改善箇所説明図

基準不適合発生箇所

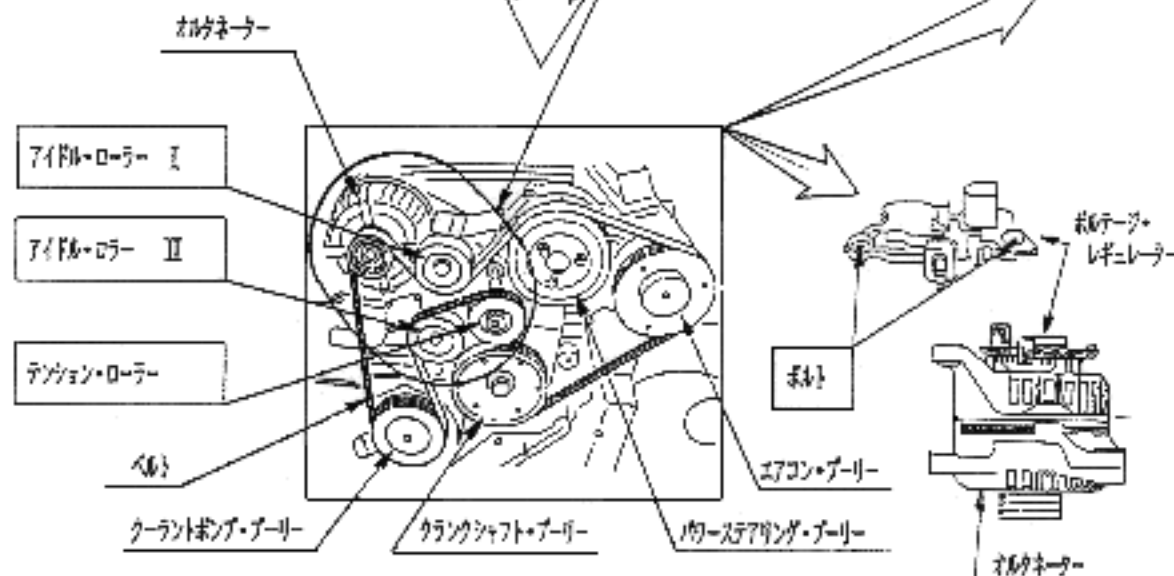
①ベアリング部のシールに不適切なものがあるため、当該ローラーが固着し、ベルトが切損するおそれがある。
②ボルテージレギュレーターの取付けボルトに異品があり、当該ボルトが緩み充電しなくなるおそれがある。

① 対策内容

ベアリングのシールが改良されたものと交換する。

識別：側面に白色ペイントを塗布する。
